# **Betreff: Verbesserung der Verkehrssituation in der Sommerfeldsiedlung Kleinmachnow, Festlegung des Bauprogramms**

Beschlussvorlage öffentlich vom 04.08.2020

Einreicher: Der Bürgermeister DS-Nr. 066/20

**Hier: Bewertung der Gegenüberstellung Bausteine F1 (Asphaltbauweise) und F2 (Betonbauweise) in der öffentlichen Beschlussvorlage der Gemeinde Kleinmachnow vom 04.08.2020**

### **2. Anlage – Erläuterung zur technischen Gestaltung der Entwurfsplanung**

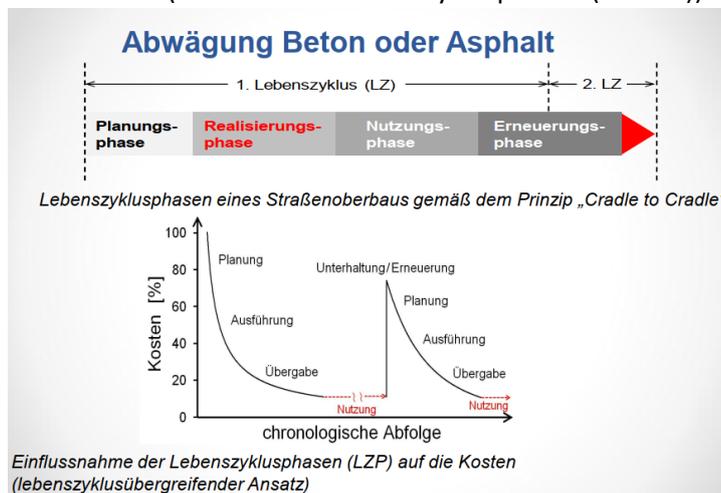
Seite 8, Baustein F2 – Die dargestellten Werte der Tabelle sind fehlerhaft und haben direkte Auswirkungen auf den Kostenvergleich Beton/ Asphalt.

Boden unterhalb Oberbau = Frostempfindlichkeitsklasse F1. Die notwendige Dicke der Schottertragschicht beträgt nach Korrektur für Bauklasse 1.0 = 25cm und für Bauklasse 1.8 = 35cm! Heißt, die Betonbauweise wird unter Berücksichtigung der in der „RSTO Tabelle 8 -Anhaltswerte“ dargestellten Werte günstiger.
